# 図 - 4 1次冷却材ポンプ軸シール部改造工事

## 工事概要

### 軸シール部の変更内容

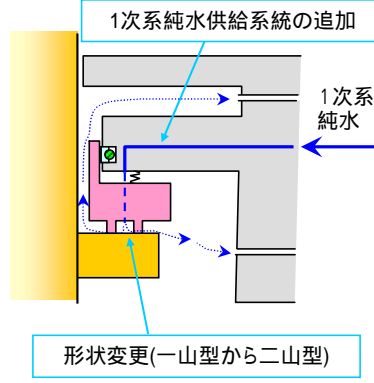
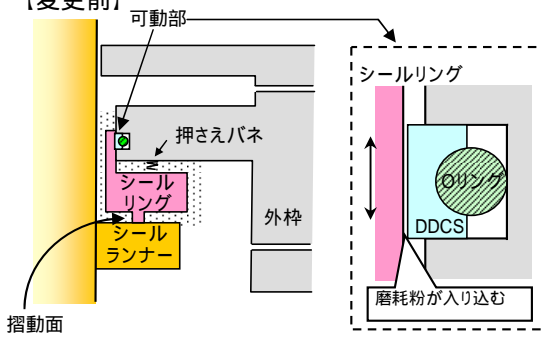
【変更前】

シールランナーとシールリングが接触することにより、水が漏れ出ることを防止  
 シールリングの磨耗粉が発生  
 水の流れがわずかであるため、磨耗粉が滞留  
 シールリングとDDCSの接触面に磨耗粉が入り込む  
 シールリングの上下方向の動きが鈍くなる

【変更後】

1次系純水が常時流れることにより、シールの摺動面で発生した磨耗粉をシール部より排出
